4 NOV. 2013

Autorité environnementale

AVIS DE L'AUTORITÉ ENVIRONNEMENTALE
portant sur la demande d'autorisation d'exploiter une carrière de granit
à Perros-Guirec (22)
présentée par la société « Bâtiment et Granit de Ploumanac'h »
reçue le 4 septembre 2013

Figure n°1 : Localisation approximative des 2 tènements du site exploité par BGP

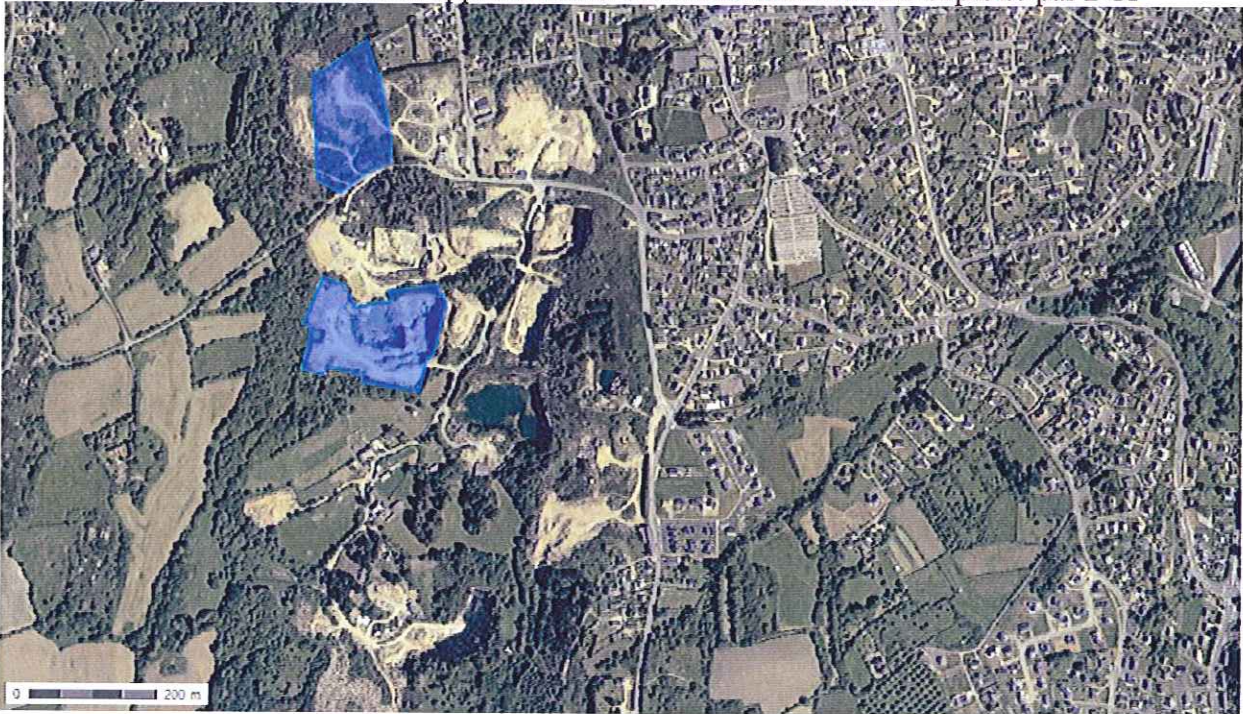
Le dossier mentionne la mise en place d'un bassin sur le tènement Nord de l'exploitation. L'Ae souhaite que la localisation, les caractéristiques et les performances de cet ouvrage, du point de vue des préoccupations liées à la protection de l'environnement, soient précisées.

A l'inverse, le porteur du projet envisage l'emploi d'un concasseur sur le tènement Nord de l'exploitation, pour la valorisation des stériles. Il conviendra d'évaluer l'impact induit par le fonctionnement de cet équipement, et de décrire les mesures destinées à assurer la commodité du voisinage qu'appelle le développement programmé de zones d'urbanisation à proximité du secteur de développement de la carrière.

Le dépôt de stériles Nord, par ses amas de blocs, offre une grande variété de biotopes pour les espèces sensibles aux conditions thermiques (insectes, reptiles,...), capables en fonction de ces dernières soit de s'exposer au soleil, soit de s'abriter dans les cavités multiples formées par l'entassement des roches : les conditions météorologiques particulières de l'année 2013, avec une montée très rapide des températures en juin amenant ce type d'animal à s'abriter, échappant ainsi aux investigations (cf. absence surprenante de relevé de reptiles), auraient pu être mentionnées et entraîner une prise en compte des espèces *potentielles* locales pour ce type de milieu telles que le Lézard vert ou le Lézard des murailles ou encore la Vipère péliade. L'Ae recommande donc l'évaluation de cet impact (dérangement, mortalité d'espèces protégées et destruction de milieux) permettant d'attester de son caractère notable ou non.

L'abondance des espèces invasives⁶, voire, localement, leur prédominance sur la végétation autochtone (saules, ajoncs), notamment observable sur le site de dépôt Nord, en fait une menace qui n'apparaît pas comme évaluée à son juste niveau, ces remblais existants ou projetés étant au contact d'espaces naturels (classés remarquables) : la capacité de fructification de ces plantes (plusieurs millions de graines par an et par plant) à proximité d'espaces susceptibles de les accueillir (zones de sols érodés ou superficiels) devrait être prise en considération. Ces espèces présentent certes un « intérêt » indéniable au plan paysager, leur

Il n'est pas prévu de réhabilitation du tènement Nord, afin de faciliter une valorisation éventuelle de ses matériaux : l'Ae invite le porteur à concevoir et présenter un aménagement capable de concilier l'enjeu de réduction des stériles et l'enjeu paysager (fort pour ce site en bord de route, limitrophe d'un secteur à urbaniser), d'autant qu'une telle disposition permettrait probablement d'atténuer, en cas de reprise ou de concassage, les nuisances sonores subséquentes et de limiter le risque d'effets induits (décharges sauvages).
